**ENQUETE PUBLIQUE ENVIRONNEMENTALE- ICPE**

**L'autorisation environnementale sur le projet d'augmentation de la production  
du site 1 rue Edouard Buffard à Montevrain**

**DOCUMENT 1 : RAPPORT DU COMMISSAIRE ENQUETEUR**

**JACKY HAZAN  
COMMISSAIRE ENQUÊTEUR**

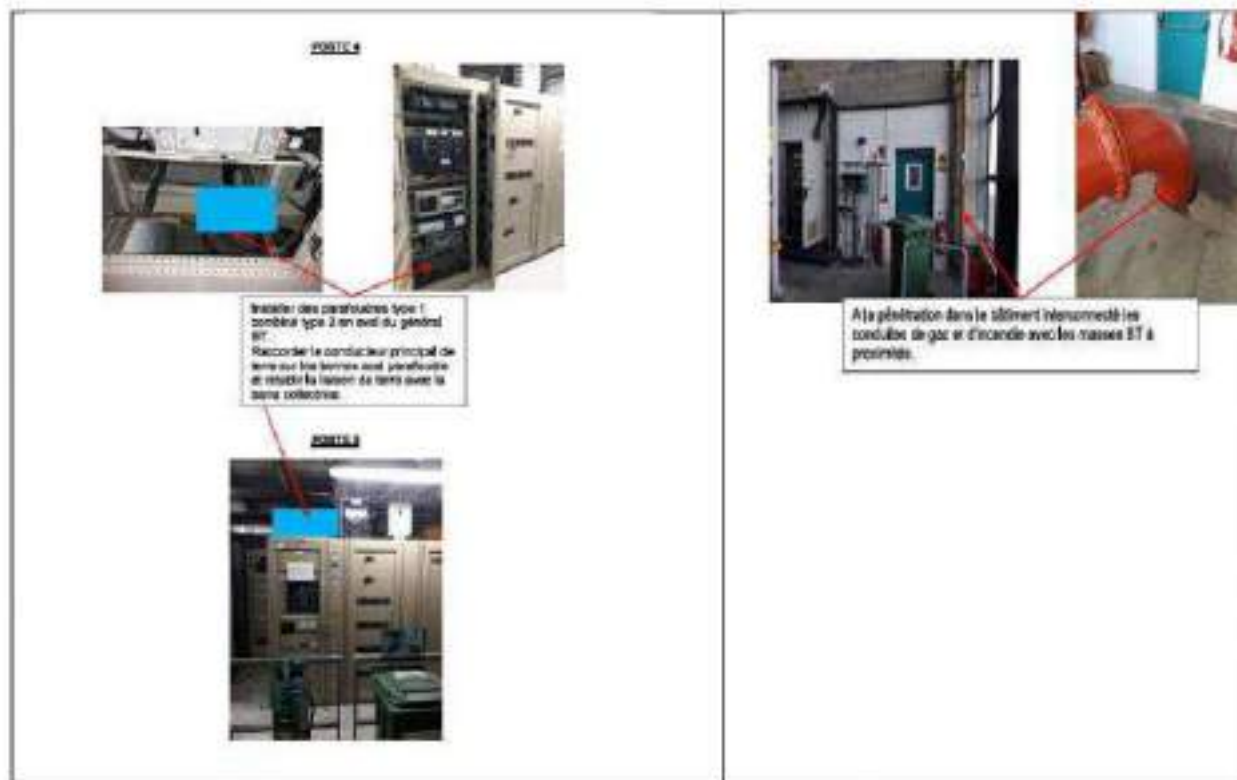
Le rapport APAVE daté de 2022 annexé au dossier, réalisé en 2020 dans le cadre de l'analyse du risque foudre, met en évidence plusieurs non-conformités :

- Les armoires électriques, bien que non dégradées, sont déclarées non conformes et insuffisamment protégées.
- Aucun schéma global des réseaux électriques n'est fourni, ce qui empêche une vision d'ensemble des risques.
- Le diagnostic souligne l'absence de dispositif de détection d'orage et recommande d'interdire les travaux sur les points hauts des structures lors d'épisode orageux en raison du risque avéré de foudroiement.

Ces constats révèlent une vulnérabilité significative des installations électriques et de l'autoclave à haute pression face aux risques d'incendie et d'explosion, aggravée par la présence de solvants cancérogènes et de gaz sous pression.

Figure 15 : plan des zones de danger agrégé à plus de 80 m de hauteur

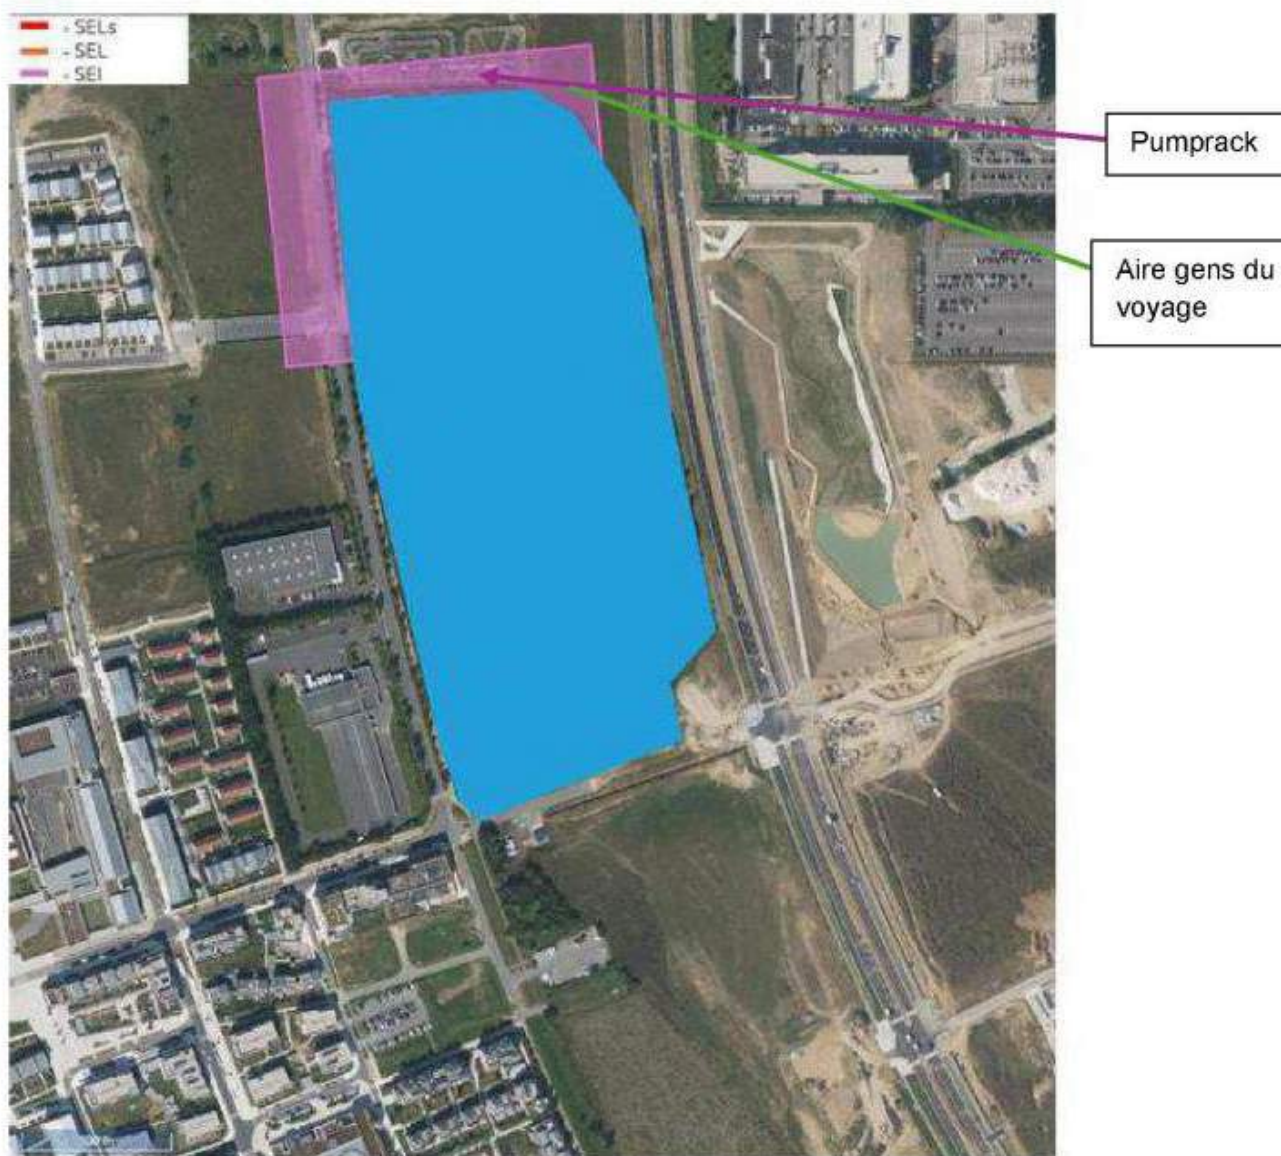
- Le dossier ne confronte pas les distances à la réalité du voisinage, ce qui ne permet pas de garantir la conformité réglementaire au regard de l'article **R512-6** du Code de l'environnement. .

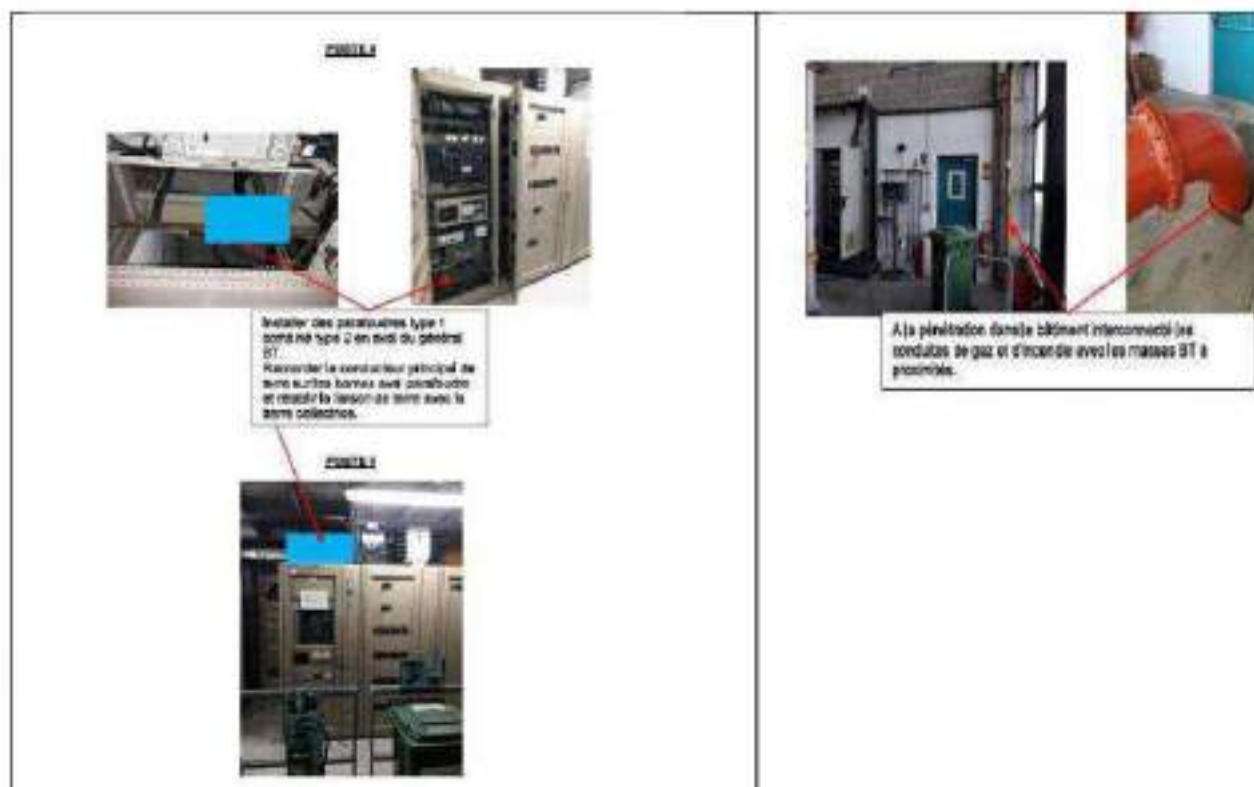
Le rapport APAVE daté de 2022 annexé au dossier, réalisé en 2020 dans le cadre de l'analyse du risque foudre, met en évidence plusieurs non-conformités :

- Les armoires électriques, bien que non dégradées, sont déclarées non conformes et insuffisamment protégées.
- Aucun schéma global des réseaux électriques n'est fourni, ce qui empêche une vision d'ensemble des risques.
- Le diagnostic souligne l'absence de dispositif de détection d'orage et recommande d'interdire les travaux sur les points hauts des structures lors d'épisode orageux en raison du risque avéré de foudroiement.

Ces constats révèlent une vulnérabilité significative des installations électriques et l'autoclave à haute pression face aux risques d'incendie et d'explosion, aggravée par présence de solvants cancérigènes et de gaz sous pression.

Or, aucune indication n'est donnée sur la mise en œuvre de mesures correctives ni l'existence d'un calendrier opérationnel pour y remédier.
